工程变更通知书 (ECN)

变更申请时间	11月18日	项目代码/名称	汕德卡切换3.1/ZY2550	ECR编号	ECR0012088	变更紧急度	C类
客户名称	重汽	提出人	<input type="checkbox"/> 客户 <input checked="" type="checkbox"/> 公司 <input type="checkbox"/> 供应商	ECN编号	ECN0006886		
总成名称	驾驶员坐垫总成/驾驶员坐垫总成/驾驶员坐垫总成			总成件号/QAD号	SHT0013219/SHT0013232/SHT0014188		
零/部件名称	坐垫风扇总成			零/部件件号/QAD号	BEC0010369		
项目阶段	<input type="checkbox"/> PCP 阶段 <input type="checkbox"/> ED 阶段 <input type="checkbox"/> ET 阶段 <input type="checkbox"/> PT 阶段 <input checked="" type="checkbox"/> SOP 阶段			变更零件类型	<input type="checkbox"/> 自制件 <input checked="" type="checkbox"/> 采购件 <input type="checkbox"/> 外协件		
更改类型	<input checked="" type="checkbox"/> 设计 <input type="checkbox"/> 工艺 <input type="checkbox"/> 模具 <input type="checkbox"/> 夹具 <input type="checkbox"/> 检具 <input type="checkbox"/> 试验\检测方法 <input type="checkbox"/> 原材料 <input type="checkbox"/> 重要二次配套 <input checked="" type="checkbox"/> 其他:						
更改原因	<input checked="" type="checkbox"/> 改进措施 <input type="checkbox"/> 预防措施 <input type="checkbox"/> VA/VE <input type="checkbox"/> 客户要求 <input type="checkbox"/> 其它			是否需提交客户批准	<input type="checkbox"/> 是 <input checked="" type="checkbox"/> 否 <input type="checkbox"/> N/A

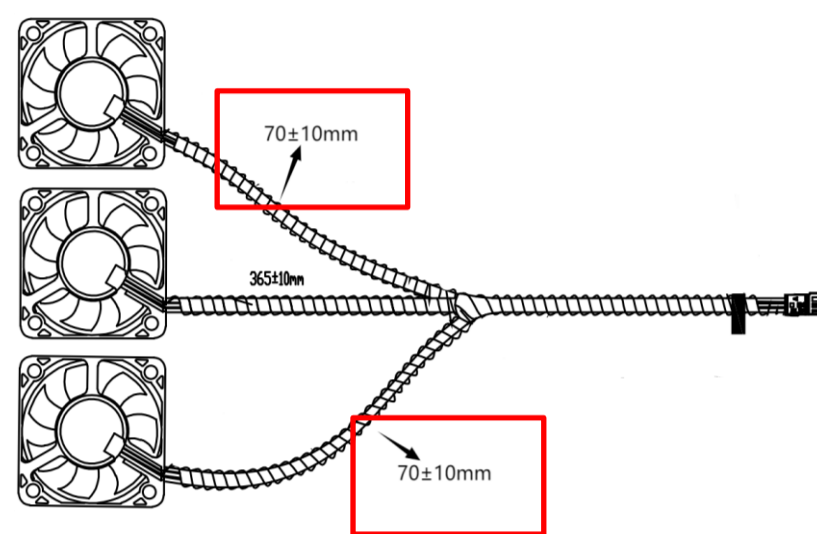
- 左风扇线束分支长度由230mm变为70mm;
- 右风扇线束分支长度由230mm变为70mm;

零件号	零件名称	版本	变更点
BEC0010369	坐垫风扇总成	B	2处
